平成 25 年 11 月 12 日

一般財団法人 日本モーターサイクルスポーツ協会
技術委員会

ST600クラス/MV AGUSTA F3のサイレンサーの解釈について

■ エキゾーストシステム構造

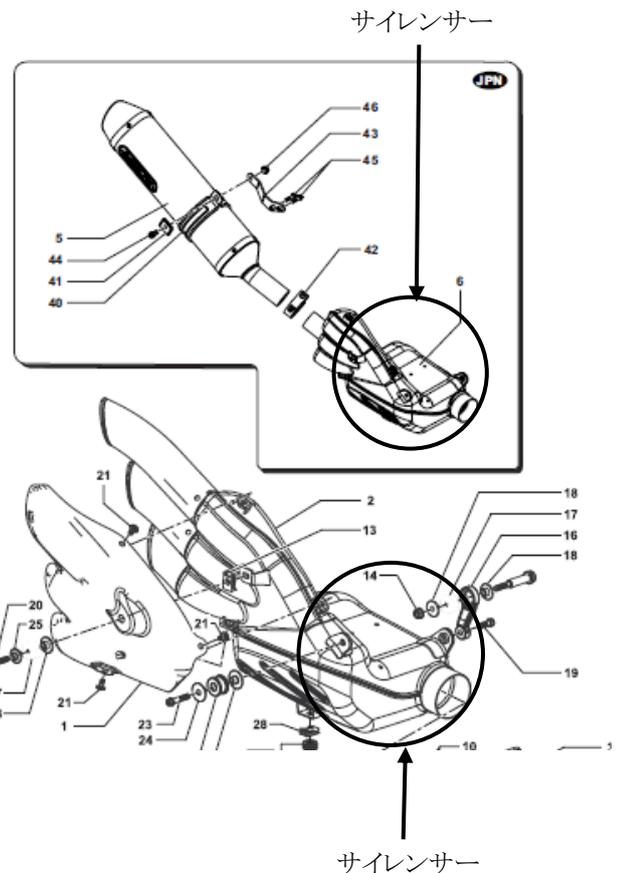
(株)MV AGUSTA JAPANから公認登録されている F3 のサイレンサー解釈について、新たに下記資料が提出され技術委員会においてサイレンサーの数は「1つ」であるとの確認がなされました。

よって、「エキゾーストパイプ出口」はサイレンサーとは解釈せず、1つまたは3つの仕様が認められます。(下記の仕様/画像参照)
